Mission régionale d'autorité environnementale

**Avis sur le projet du parc éolien de l'Épinette  
à Maisoncelle-et-Villers (08450)  
porté par la SEPE du Haillame**

n°MRAe 2022APGE32

Nom du pétitionnaire	SEPE du Haillame (groupe Intervent)
Commune	Maisoncelle-et-Villers
Département	Ardennes (08)
Objet de la demande	Demande d'autorisation d'exploiter un parc éolien
Date de saisine de l'Autorité environnementale	05/01/2022

#### **Implantation du projet de l'Épinette présenté par la SEPE du Haillame (EOL1, 2 et 3)**

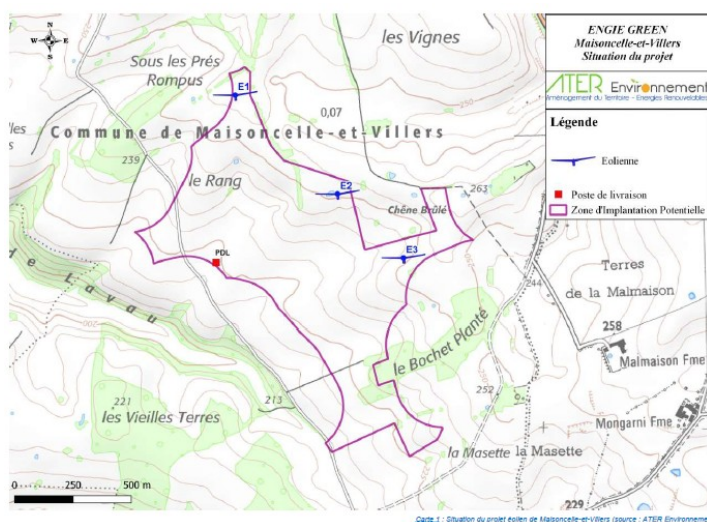
**L'Ae constate le manque de cohérence du parc en ce qui concerne la hauteur des mâts et la hauteur totale des 3 machines.**

L'Ae relève que l'insertion de ce parc avec ses voisins immédiats ne montrera pas de cohérence d'ensemble (hauteurs de mâts et des diamètres de rotors hétérogènes).

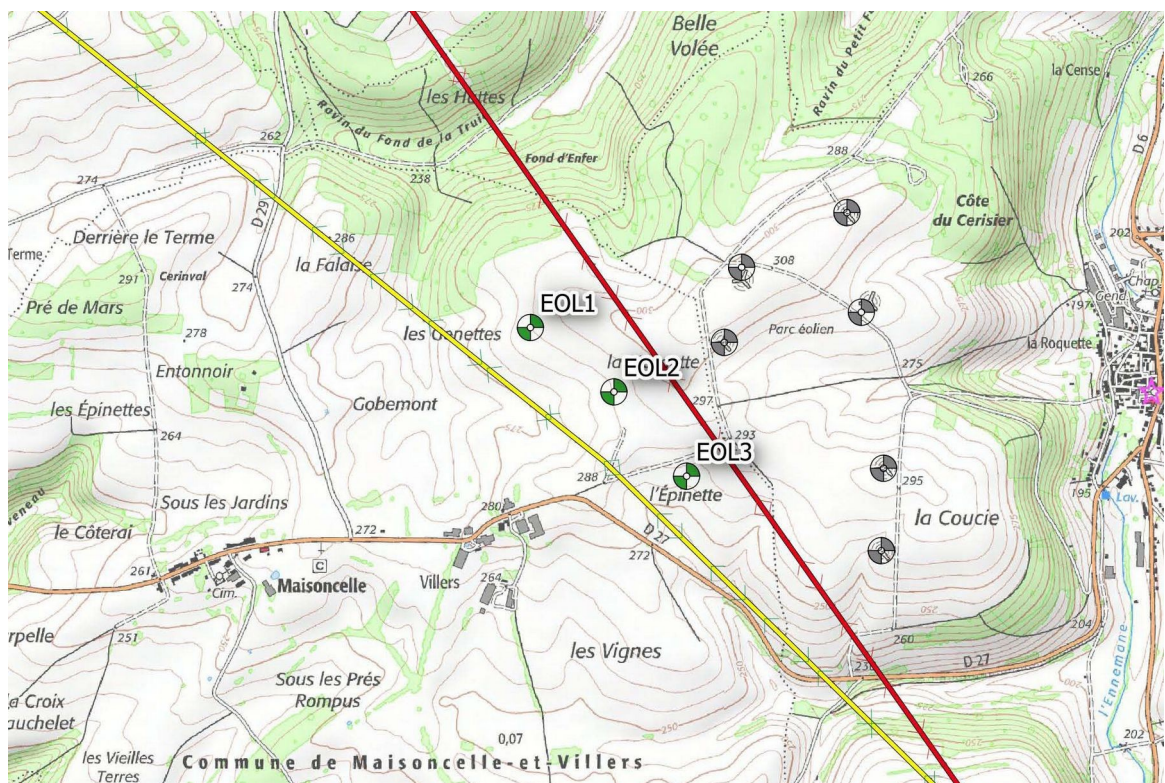
L'Ae rappelle qu'elle a rendu un avis sur le projet de 3 éoliennes intitulé « Maisoncelle-et-Villers » porté par la société Engie Green et qu'il se situe dans la zone C. De ce fait, cette zone ne constitue plus une alternative au projet présenté par le pétitionnaire.

L'Ae regrette que le dossier n'ait pas pris en compte les recommandations de son précédent avis alors que le projet a des impacts similaires et cumulés avec le projet précédent.

**L'Ae recommande au pétitionnaire de préciser dans son dossier les impacts cumulés de son projet avec les projets éoliens situés à proximité (projet Maisoncelle-et-Villers d'Engie Green et projet « La Margotte ») sur la biodiversité, le paysage et l'ambiance sonore, en tenant compte des effets supplémentaires de son projet sur l'environnement.**

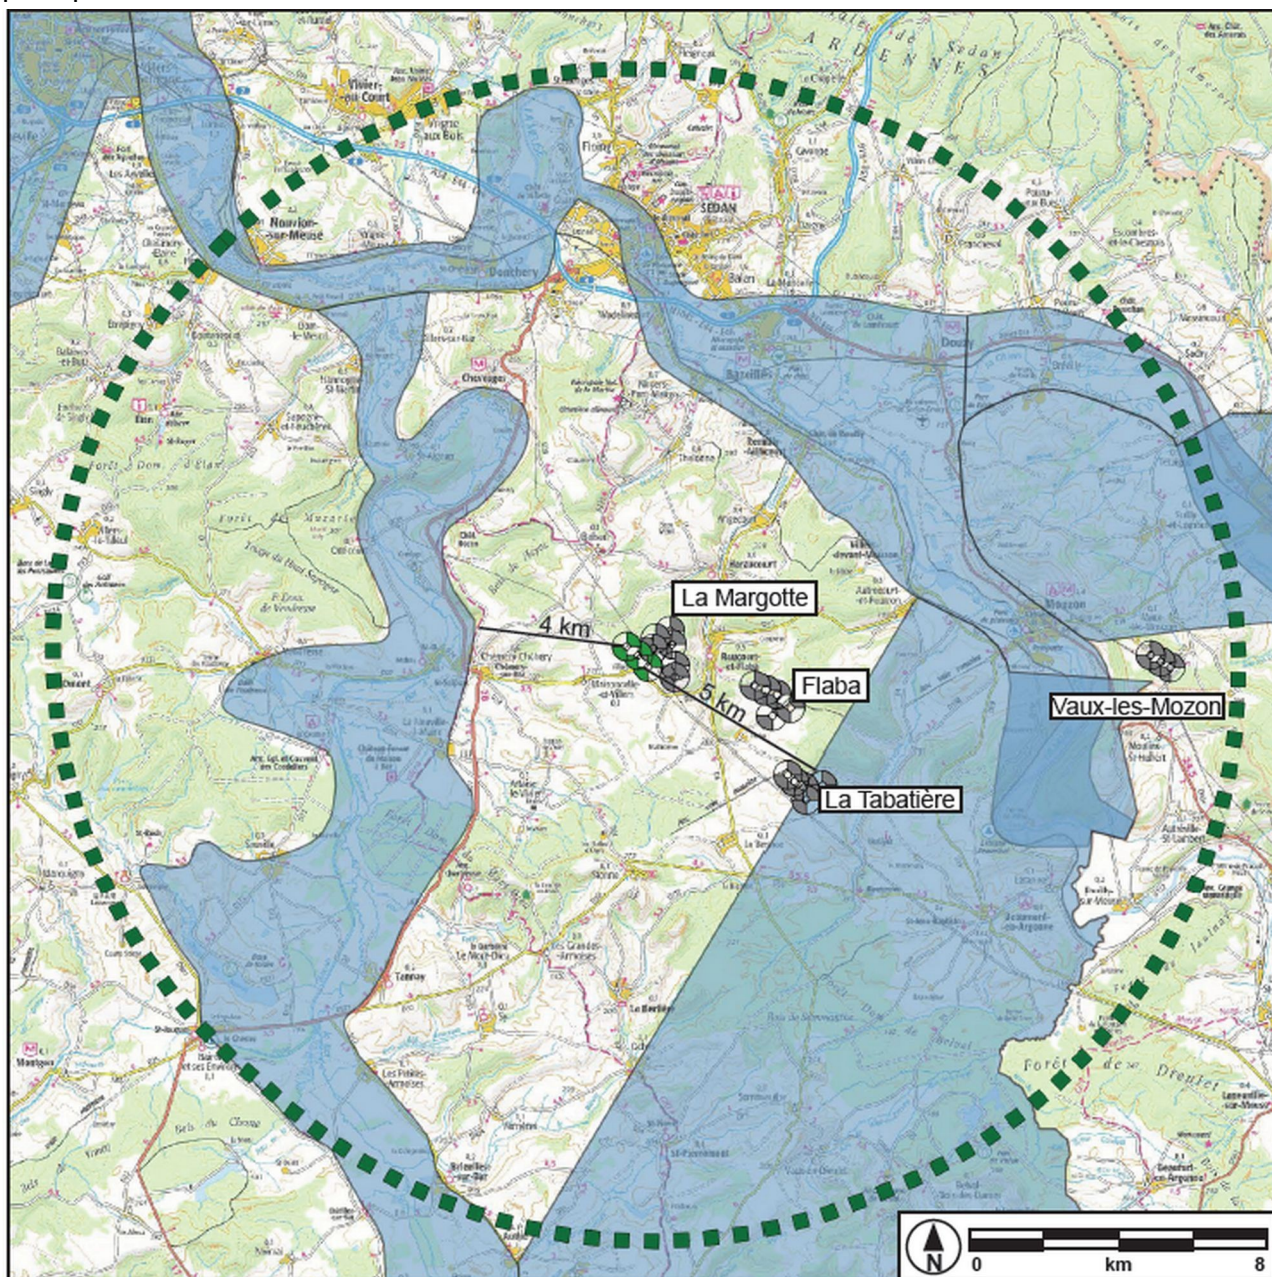
Les habitats sensibles, notamment les boisements n'ont été que partiellement évités lors de la planification du projet, le mât de l'éolienne EOL1 se situe à 220 m du boisement le plus proche, l'extrémité des pales en est à moins de 170 m, ce qui ne respecte pas la préconisation du SRE de l'ex région Champagne Ardenne.

***L'Ae recommande au pétitionnaire de justifier la proximité de l'éolienne EOL1 du boisement le plus proche ou à défaut, de la déplacer.***

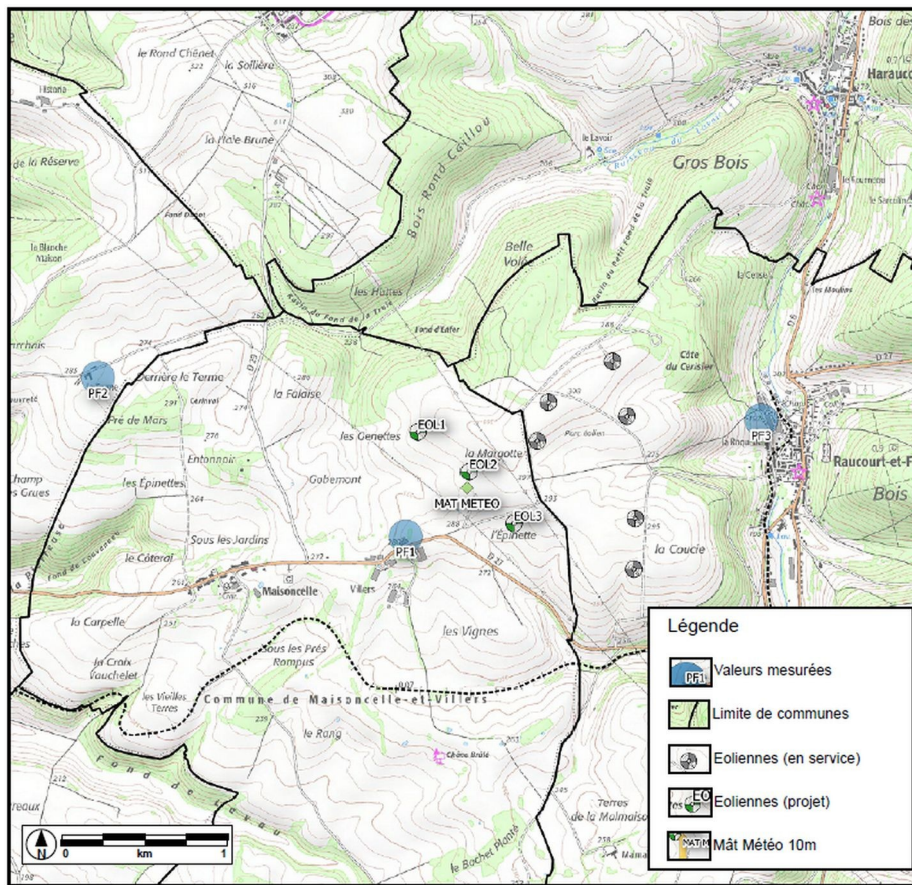
Depuis ce point de vue du château de Maisoncelle-et-Villers, une éolienne apparaît fortement prégnante et la co-visibilité est très impactante.

Ce photomontage montre une éolienne presque dans sa totalité vue depuis le fond de la cour du Château de Maisoncelle-et-Villers.

Sur le photomontage suivant, deux éoliennes apparaissent en co-visibilité directe avec le monument, encadrant celui-ci de part et d'autre.
